GTL/DZM/177/2024

Dot. postępowania prowadzonego w trybie przetargu nieograniczonego, którego przedmiotem zamówienia jest „Wybór Wykonawcy robót budowlanych dla zadania pn. Budowa multimodalnego węzła przeładunku towarów i paliw w oparciu o bocznicę kolejową w Porcie Lotniczym Katowice”.

Zamawiający – Górnośląskie Towarzystwo Lotnicze S.A., na podstawie art. 135 ust. 2 ustawy z dnia 11 września 2019 r. Prawo zamówień publicznych (Dz.U. z 2023 r. poz. 1605 z późn. zm.) – dalej: ustawa PZP, udziela wyjaśnień oraz na podstawie art. 137 ust. 1 zmienia SWZ.

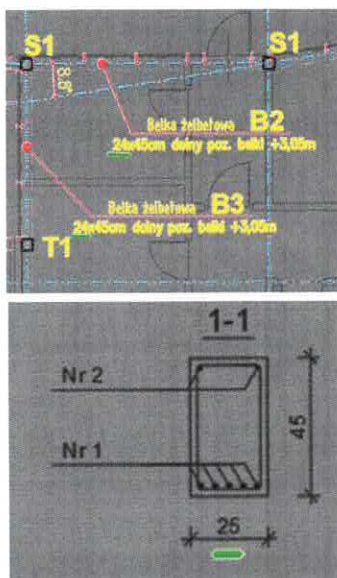
Podobnie jak w pytaniu nr 2 – Szerokość belki na rzucie Kz1.1 nie zgadza się z szerokością na rysunku zbrojenia Kz1.10. Różnica dotyczy wszystkich belek – B1, B2, B3, B4 i B5.

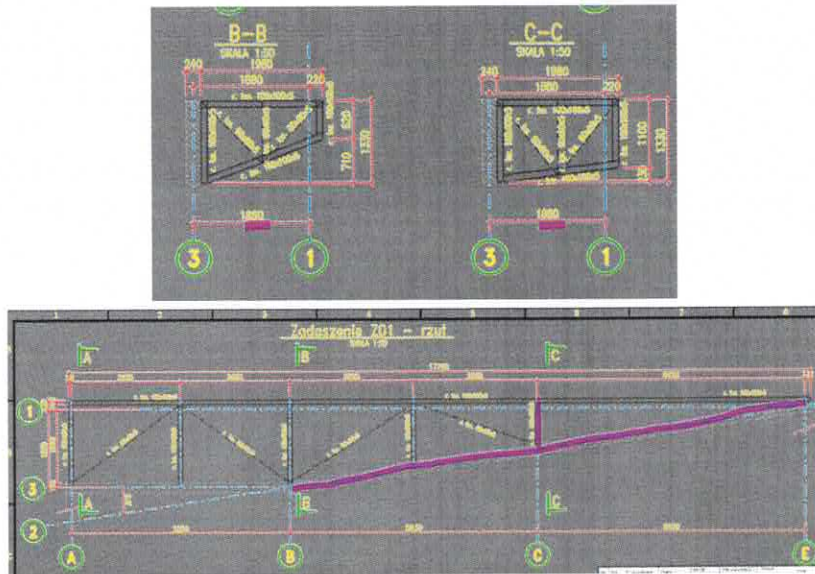
Ze względu na zmienną geometrię zadaszania z rys. Ks1.5 bardzo proszę o uzupełnienie o przekroje w następujących miejscach.

Wykonawca jest zobowiązany do opracowania projektu warsztatowego konstrukcji stalowej we własnym zakresie i według własnych potrzeb.

Rys. Kz1.3 i Kz1.2 - Konstrukcja – ściana kończy się na poziomie $\pm 0,00$ m.

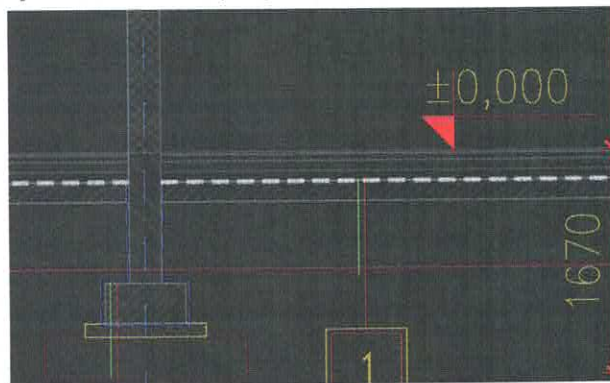
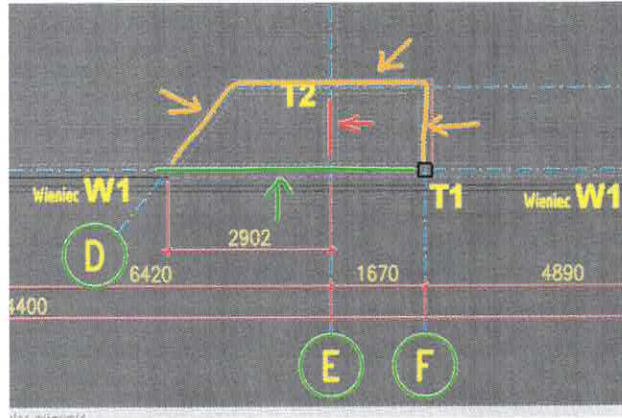
Proszę o podanie rzędnej wysokościowej ścian z bloczków betonowych. Rozbieżność między dokumentacją konstrukcyjną i architektoniczną.

Rys. IE_GTL_BP_PW_ARCHI_SOCJ_POMPOWNIA_01 – Architektura – Ściana kończy się na różnych poziomach

Zamawiający informuje, że ściana z bloczków betonowych musi zostać zakończona i zabezpieczona przeciwwilgociowo zgodnie z dokumentacją architektoniczną.

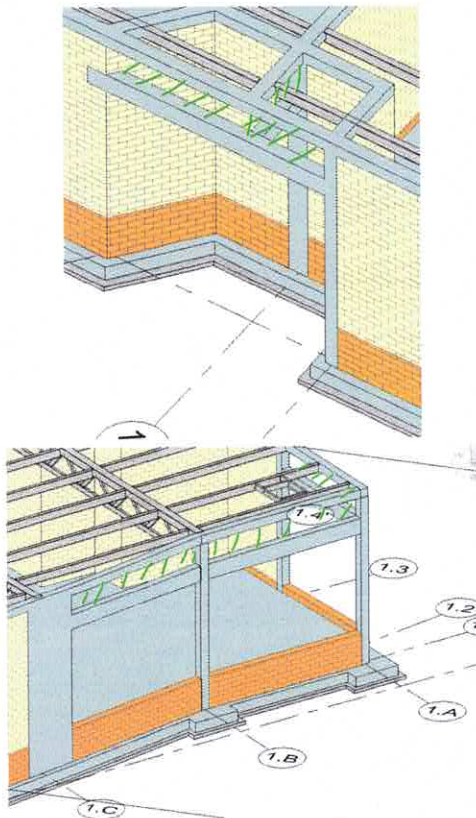
Osie D-F/4 oraz osie A-C/1-3 - Czy zaznaczone na poniższych rysunkach fragmenty mają zostać zamurowane?

Zamawiający informuje, że zaznaczone fragmenty mają zostać zamurowane.

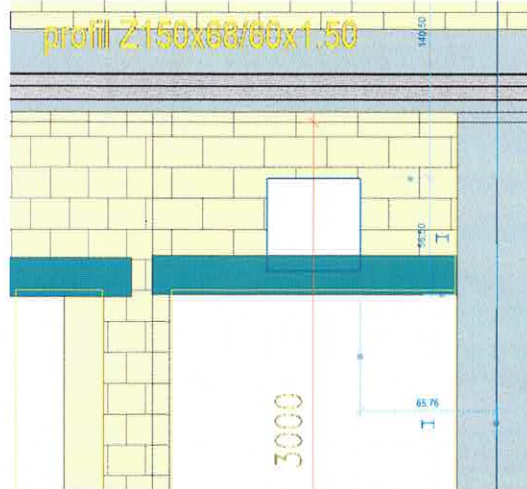
Osie D-F/4 – Ze względu na kolizję otworu z nadprożem proszę o podanie informacji, czy otwór pozostaje w zaprojektowanym miejscu, czy może zostać przesunięty.

Blachownica B4, wyk. 3x

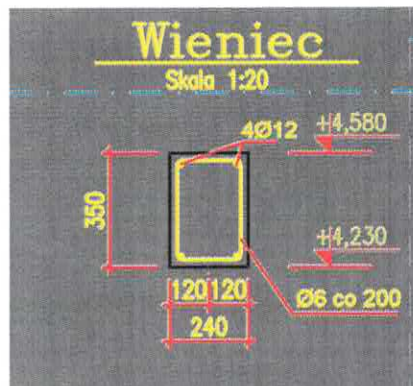
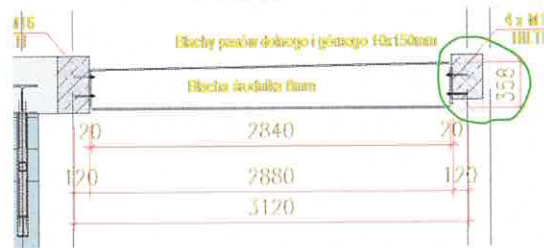
W dokumentacji konstrukcji żelbetowej występuje wieniec 24x35 (rys. Kz2.9). Na rysunku blachownicy B4 w miejscu, w którym powinien znajdować się wieniec jest narysowana belka 24x45cm (Ks2.3). Proszę o podanie jednoznacznych wymiarów belki.

Zamawiający informuje, że na rysunku Ks2.3 wieniec nie jest zwymiarowany i jest pokazany tylko schematycznie. Nie należy domierzać elementów niezwymiarowanych. Prawidłowy wymiar to 23cm x 35cm wieńca.

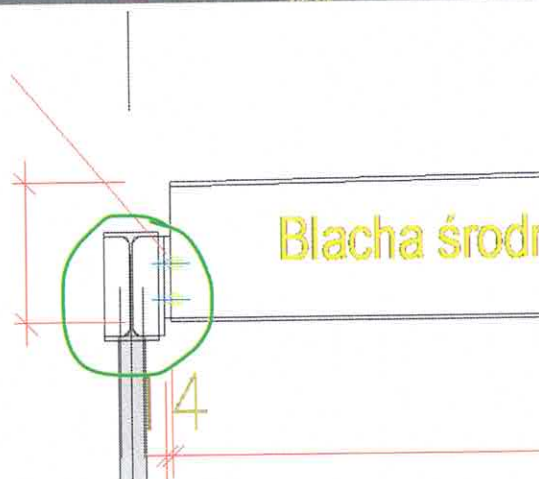
Na rysunku więzara kratowego pas górny został opisany jako HEA240 (rys. Ks2.2), natomiast na rysunku blachownicy B3, B2 i B1 (rys. Ks2.3) przekrój pasa górnego zastąpiony został IPE240. W zestawieniu (rys. Ks2.2) wpisano IPE240. Taka sama sytuacja występuje w Budynku Socjalnym. Proszę o podanie, który z przekrojów jest prawidłowy dla pasów górnych kratownic w Budynku Socjalnym i Przepompowni.

Zamawiający informuje, że profil IPE 240 jest poprawny.

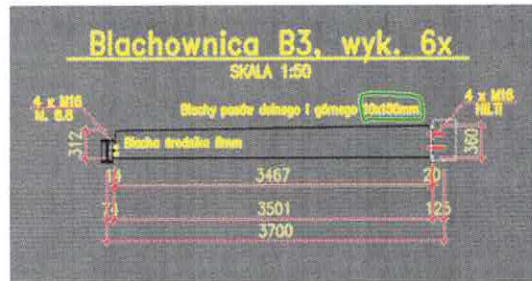
Pasy blachownicy na rzucie Ks2.1 mają szerokość 120mm, a na rysunku blachownicy (Ks2.3) 150mm. Proszę o podanie, która z wartości jest poprawna.

Zamawiający informuje, że na rysunku Ks2.1 blachownice są pokazane tylko schematycznie. Nie należy domierzać elementów niezwymiarowanych. Prawidłowy wymiar to 150mm.

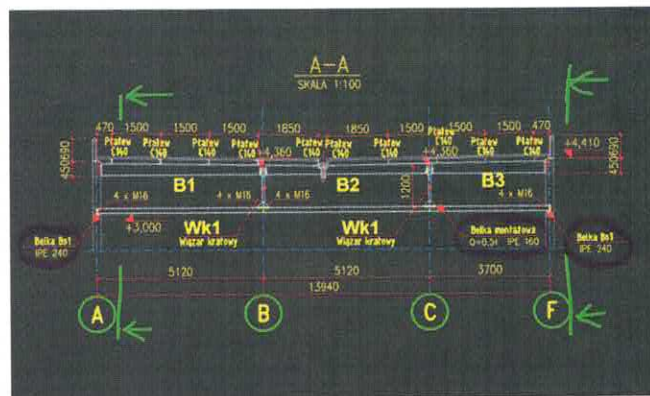
Brak informacji o położeniu belek Bs1 oraz belki montażowej. Bardzo proszę o wykonanie przekrojów we wskazanych miejscach lub podanie dokładnej lokalizacji belek.

Zamawiający informuje, że lokalizacja belki montażowej jest uzależniona od doboru rozwiązań technologicznych i musi być określona na etapie montażu.

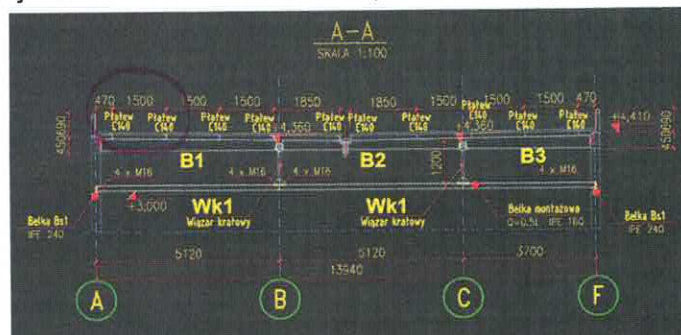
Podobna sytuacja jak w pkt. poprzednim. Płatwie widoczne tylko na przekroju A-A. Bardzo proszę o uzupełnienie dokumentacji o rzut dachu z oznaczeniem płatwi i ich długości.

Zamawiający informuje, że rozstaw płatwi pokazany jest na przekroju A-A i jest niezmienny na całym rzucie dachu.

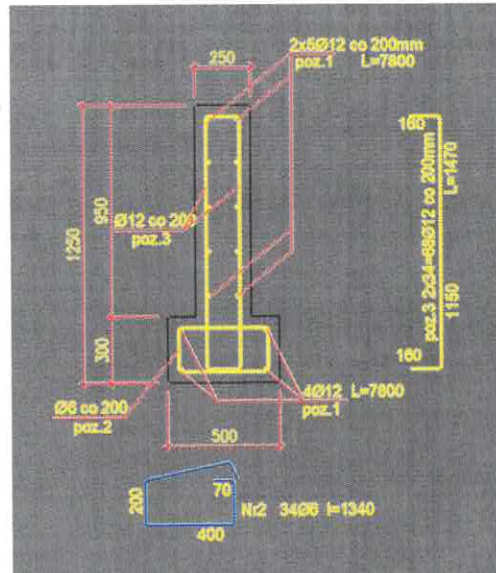
Konstrukcja fundamentów pod pomieszczeniem rozdzielni zgodnie z rysunkami zbrojenia Kz2.10 to łąwa fundamentowa ze ścianą monolityczną, natomiast w opisie technicznym ściany na ławie fundamentowej zostały opisane jako wykonane z bloczków betonowych. Proszę o podanie, które z rozwiązań jest poprawne.

Zamawiający informuje, że w tym konkretnym przypadku zgodnie z rysunkiem czyli ściany monolityczne.

Ks4.2

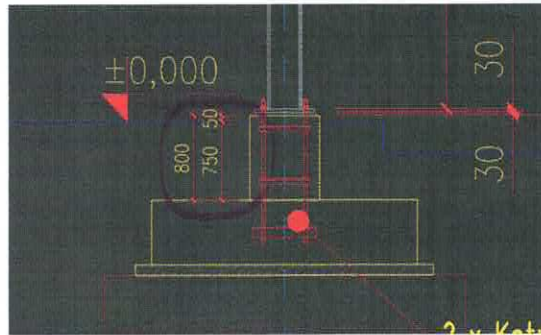
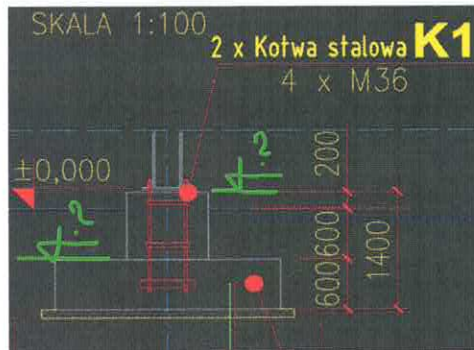
Różnica w posadowieniu fundamentów między dokumentacją konstrukcji żelbetowej (Rys. Kz3.2, Kz3.3) a dokumentacją konstrukcji stalowej. Proszę o podanie dokładnych rzędnych w zaznaczonych poniżej miejscach.

Zamawiający informuje, że rysunki grupy Ks4 to rysunki dla obiektu napełniania, a rysunki Kz3 to rysunki do obiektu rozładunku. Nie należy ich rozpatrywać razem.

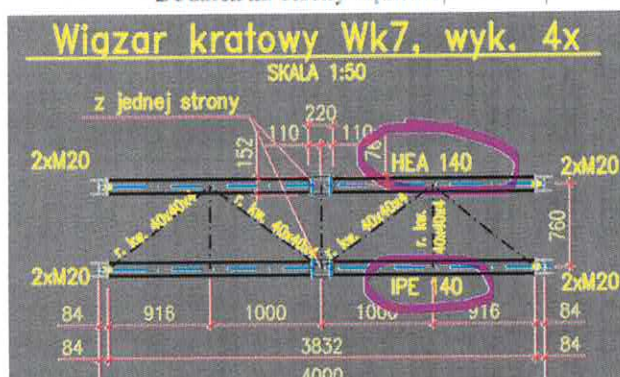
Przekroje pasów górnych i dolnych wszystkich wiązarów w zestawieniu z rysunku Ks4.3 i Ks3.3 to HEA140. Natomiast z rysunków wynika, że pasy górne zostały zaprojektowane jako HEA140, a pasy dolne jako IPE140. Bardzo proszę o podanie, który z przekrojów jest poprawny (dla stacji rozładunku i napełniania).

Zamawiający informuje, że profil zgodny z wykazem czyli 2 x HEA 140.

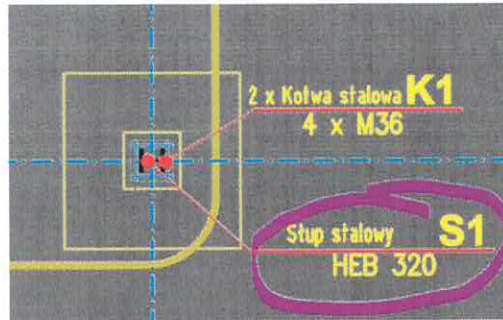
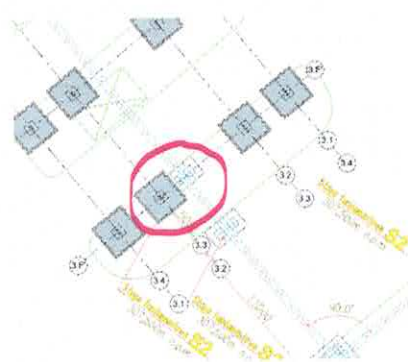
Informacje zawarte na rysunkach a zestawieniach nie pokrywają się. Kolejnym przykładem jest słup, którego przekrój na rys. Ks3.1 i Ks4.1 został opisany jako HEB320. W zestawieniach z rys. Ks4.2 i Ks3.2 przekrój słupa określono jako HEA320. Bardzo proszę o podanie informacji, który z przekrojów ma zostać przyjęty dla stanowisk napełniania i rozładunku.

Zamawiający informuje, że zgodnie z rysunkami HEB320.

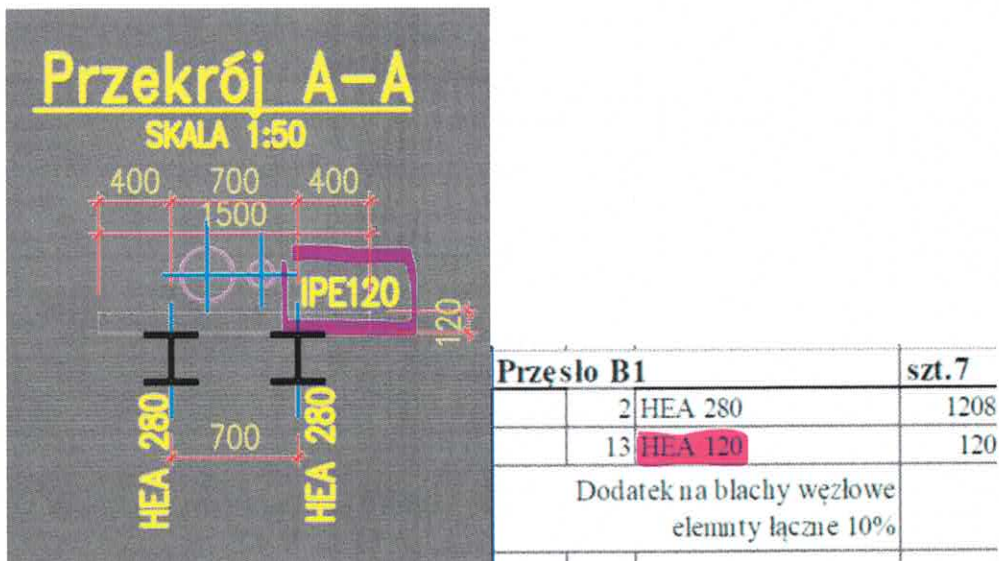
Rys. Ks5.6 - Na przekroju A-A pręseł Estakady znajdują się belki HEA280 i IPE120. W zestawieniu natomiast są przekroje: HEA280 i HEA 120. Sytuacja dotyczy wszystkich pręseł Estakady. Który z przekrojów jest poprawny – HEA120 czy IPE120?

Zamawiający informuje, że zgodnie z tym co jest na rysunkach IPE 120.
